# INSTYTUT PAMIĘCI NARODOWEJ

Dotyczy: postępowania o udzielenie zamówienia publicznego, prowadzonego w trybie przetargu nieograniczonego na budowę budynku biurowego Delegatury IPN w Bydgoszczy przy ul. Grudziądzkiej (BAG-69/18)

## WYJAŚNIENIE ORAZ MODYFIKACJA TREŚCI SPECYFIKACJI ISTOTONYCH WARUNKÓW ZAMÓWIENIA

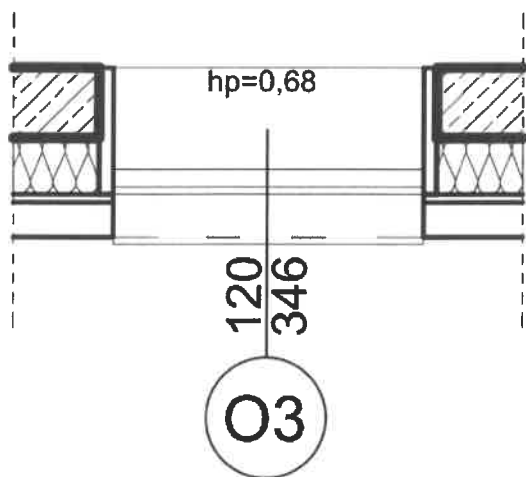
**Pytanie 23:**

*Prosimy o wyjaśnienie, czy wykończenie zaznaczone na rysunku poniżej jest tylko schematycznym rozrysowaniem montażu stolarki czy sugeruje obudowę ościeży. Jeżeli tak prosimy o wskazanie specyfikacji materiałowej.*

W odpowiedzi na powyższe pytanie Zamawiający informuje, iż rysunek (fragment rzutu) przedstawiony powyżej jest schematem rysunkowym. Na rzutach oraz w zestawieniach okien (schematyczne rzuty) przedstawiono schematy. Dokładny rozrys detalu ślusarki okiennej, sposób montażu okien oraz geometrię ich profili przedstawiono na rysunkach detali branży architektonicznej, rys. D1, D2, D4, D5, D6, D8.

Ślusarka ma posiadać profile pionowe i poziome zgodne z detalem, tj. w głąb pomieszczenia na szerokości otworu okiennego, na zewnątrz do zewnętrznej krawędzi ocieplenia budynku.
